Anschlussplan Netzteil 3010

Anschlussplan:

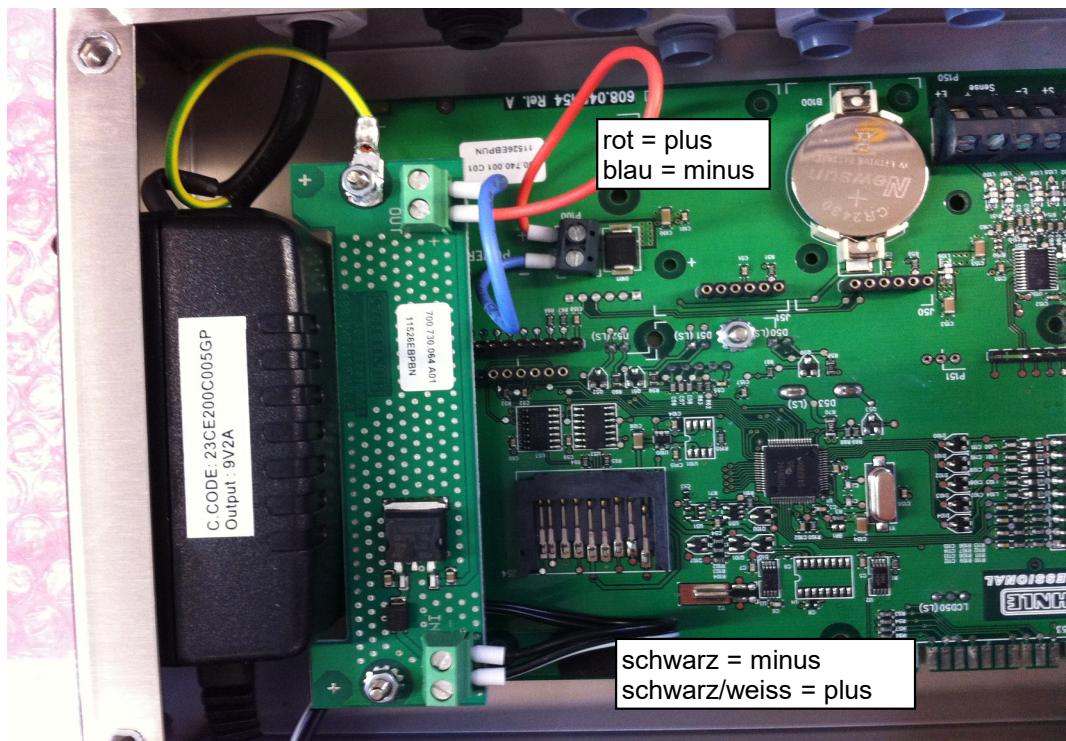
Das Netzteil mit den Daten **5V**; 2,5 A (Bestellnummer 618.020.049) wird durch ein neues Netzteil ersetzt. Dieses Netzteil hat **9V** Ausgangsspannung.
Es wird deshalb eine zusätzliche Spannungsregelung benötigt.

Die bisherige Plexiglasbefestigung des Netzteiles wird durch die Platine mit Spannungsregelung ersetzt.

Bestellnummer des 9V Netzteiles: 618.020.077
Bestellnummer Spannungsregelung: 700.730.077

Bei Verwendung des 9V Netzteiles **ohne** die Spannungsregelung wird die Zentralplatine vom 3010 **zerstört**.
